תאריך: 18/08/2025

חוות דעת הנדסית נגדית

נושא: חוות דעת נגדית (לדירה קיימת בפרויקט תמ"א 38 חיזוק)

2.1.1 - יש להשלים פנלים בקיר חדר כביסה

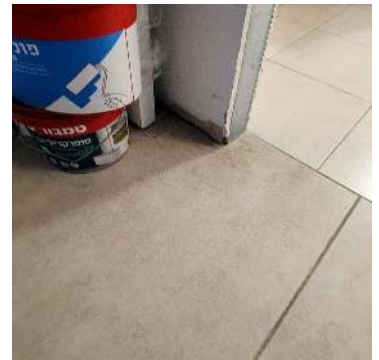
בהתייחס לסעיף בדוח הליקויים שעניינו חוסר פנלים בקיר חדר הכביסה:
"יש להשלים פנלים בקיר חדר הכביסה"

אכן, **קיים חוסר נקודתי בפנלים** בחדר הכביסה, ויש להשלים את החיפוי בהתאם לגמר הכללי בחדר. השלמה זו תבוצע תוך התאמה לחומר, לגוון ולגובה הקיים.

2.1.2 - התגלה פנל שבור בצמוד לוויטרינת סלון

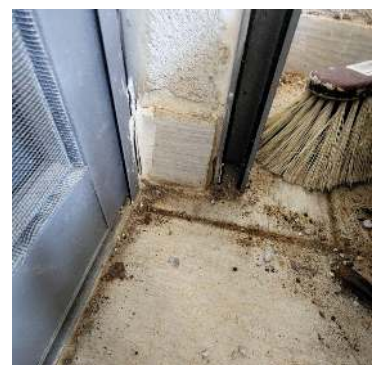
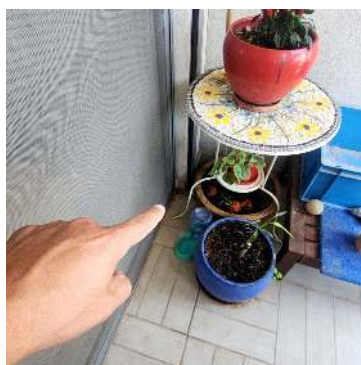
"התגלה פנל שבור בצמוד לוויטרינת הסלון"

במהלך ביקורנו בנכס **לא אותר פנל שבור או סדוק בסמוך לוויטרינה**, ולא נמצאה אינדיקציה לנזק כלשהו באלמנט זה. **קיים תיעוד חזותי מלא מהביקור**, ממנו עולה כי מצב הפנלים באזור זה תקין, ללא שבר, סדק או פגם גמר אחר.

נכון למועד הבדיקה והביקור, **לא אומת קיומו של ליקוי בפנל הסמוך לוויטרינת הסלון**, ואין מקום לביצוע תיקון כלשהו.

3.1.2 - התגלה גמר לא תקין בגליף חלון חדר שינה

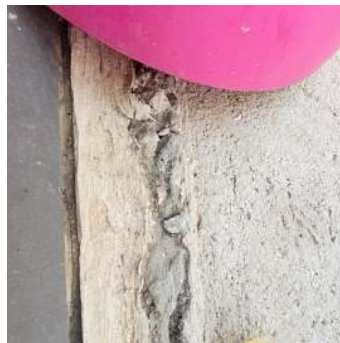
בהתייחס לסעיף בדוח הליקויים בו צוין:
"התגלה גמר לא תקין בגליף חלון חדר שינה"

אכן, **במהלך הביקור בשטח התגלה גמר לא תקין בגליף חלון חדר השינה**. יש לבצע **תיקון גמר בהתאם לסטנדרט הביצוע הנדרש**, לרבות יישור, מילוי, ושיוף ככל שיידרש, לקבלת מראה נקי ואחיד.

נדרש לבצע **שיקום גמר מקצועי בגליף החלון** לשם עמידה בדרישות האסתטיות והתפקודיות

5.3.2 - יש להסיר בלוקים מעל מסגרת חלון חדר כביסה ולהשלים בגמר תקין (בוצעה התקנה לקויה ולא תקנית).

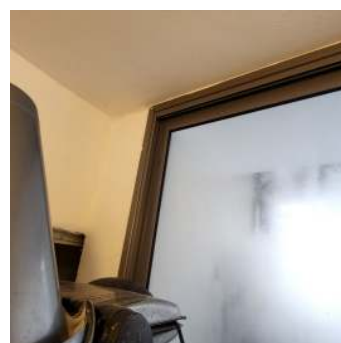
"יש להסיר בלוקים מעל מסגרת חלון חדר כביסה ולהשלים בגמר תקין (בוצעה התקנה לקויה ולא תקנית)"

במהלך הבדיקה בשטח **לא נצפו בלוקים חשופים או התקנה לקויה מעל מסגרת חלון חדר הכביסה**, ולא נמצאה אינדיקציה לפגם גלוי או חריגה מגמר תקני באזור זה.

נכון למועד הבדיקה, **לא אומת קיומו של הליקוי המתואר**, ואין מקום לביצוע פעולה כלשהי, אלא אם יימסר תיעוד מפורש או ממצא נוסף המבהיר את הטענה.

5.3.5 - קיר כניסה לממד לא מישורי (יש לבצע ישור טיח).

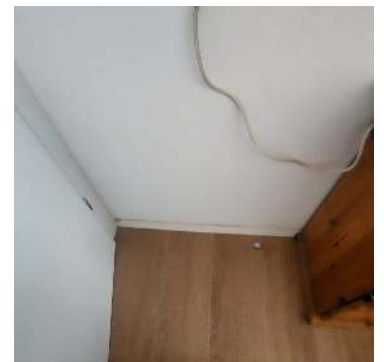
"קיר כניסה לממ"ד לא מישורי (יש לבצע ישור טיח)"

במהלך הבדיקה **לא נצפתה בעיית מישוריות** בקיר הכניסה לממ"ד, לא מבחינה חזותית ולא במדידה בשטח. בנוסף, **מדובר בקיר מחופה בלוחות גבס תעשייתיים**, אשר מיוצרים במפעל בתהליך תקני ומבוקר, ועומדים בדרישות לדיוק גיאומטרי. לוחות אלה **אינם דורשים ישור טיח** במידה והם מותקנים כראוי.

יתרה מכך, **לא הוצגה מדידה או אינדיקציה לסטייה מהמישוריות** העולה על ערך הסף המותר לפי **תקן ישראלי ת"י 1920 - עבודות טיח**, הקובע כי סטייה של עד **8 מ"מ לאורך 2 מטר** נחשבת תקנית.

הטענה אינה מבוססת מדידה תקנית ולא נתמך ממצא בשטח. לפיכך, **אין הצדקה לדרישת ישור טיח או כל פעולה מתקנת**, אלא אם תוצג סטייה חריגה המאומתת באמצעי מדידה מתאים.

7.1.2 - מסילת חלון וטרינת סלון רוקדת

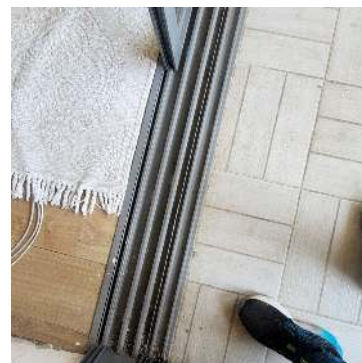
בהתייחס לסעיף בדוח הליקויים בו נרשם:
"מסילת חלון ויטרינת סלון רוקדת"

במהלך הבדיקה, **המסילה של ויטרינת הסלון נמצאה מקובעת כהלכה ואינה "רוקדת"** או נעה באופן חריג.
אם הכוונה בטענה הייתה לכך שהמסילה איננה מקובעת, הרי שממצא זה **אינו מדויק**, שכן **לא נצפתה תזוזה או חוסר חיבור** של המסילה לגוף המבנה.

המסילה תקינה ומקובעת. **לא אומת ליקוי בפועל**, ואין הצדקה לביצוע פעולה כלשהי בנושא זה.

7.1.4 - יש לצבוע משקוף דלת ממד

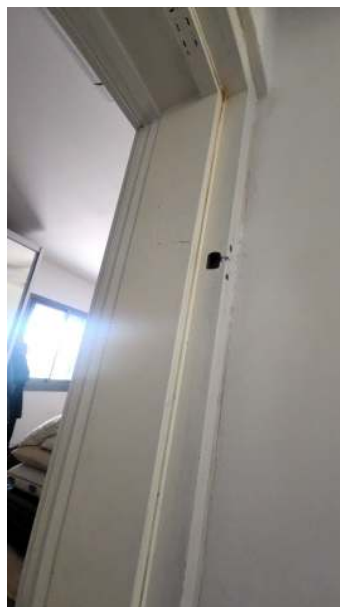
"יש לצבוע משקוף דלת ממ"ד"

במהלך הבדיקה, בה נכחתי, **נמצא כי מלבן דלת הממ"ד (כולל המשקוף) צבוע באופן אחיד, אסתטי וללא פגמים גלויים.**

אין ליקוי בצביעת משקוף דלת הממ"ד, והעבודה בוצעה בהתאם לרמת הגמר הנדרשת. לפיכך, **לא נדרשת פעולה נוספת** בסעיף זה.

7.1.8 - יש להשלים רשת בחלונות הנכס (חדר שינה וממד)

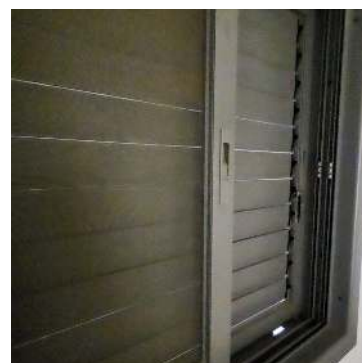
"יש להשלים רשת בחלונות הנכס (חדר שינה וממ"ד)"

במהלך ביקורי בנכס נמצאו רשתות מותקנות הן בחלון חדר השינה והן בחלון הממ"ד. התקנת הרשתות בוצעה באופן תקין, ולא נצפה כל חוסר או ליקוי במיקומים שצוינו.

הטענה אינה תואמת את מצב השטח בפועל, מאחר והרשתות קיימות ותקינות – ולכן אין מקום להתייחס לכך כליקוי או לדרוש השלמה כלשהי.

7.2.1 - יש להשלים דלת וחלון בכניסה לחדר שירות

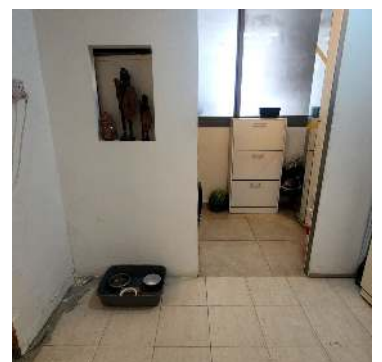
"יש להשלים דלת וחלון בכניסה לחדר שירות"

במהלך ביקורי בנכס, לא הוצג לח"מ כל מסמך, מפרט טכני או התחייבות חוזית המעידים כי קיימת חובה על הקבלן להשלים דלת ו/או חלון בכניסה לחדר השירות.

ככל שיוצגו מסמכים מחייבים המצביעים על התחייבות הקבלן להשלים פתחים אלה – הנושא ייבחן והדוח יעודכן בהתאם. בהיעדר אסמכתא, אין לראות בכך ליקוי מחייב.

10.1.1 - התגלה כתם רטיבות יבש בתקרת מרפסת שירות

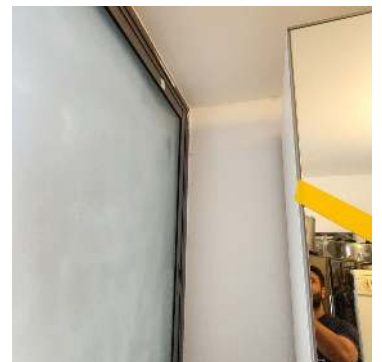
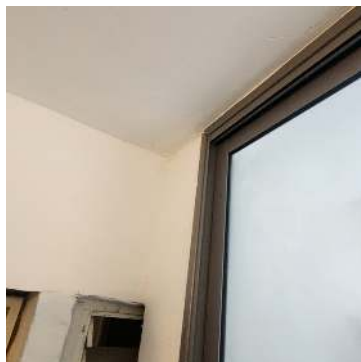
"התגלה כתם רטיבות יבש בתקרת מרפסת שירות"

בעת ביקורי בנכס **לא נמצאה כל אינדיקציה לרטיבות פעילה או סימני נזק כתוצאה מרטיבות** באזור המדובר.
לא נצפה כתם, שינוי בגוון הצבע, התנפחות או סדיקה, העלולים להעיד על רטיבות קיימת או לשעבר.

בשלב זה **לא אומתה הטענה לליקוי**, ולא נדרשת פעולה כלשהי.
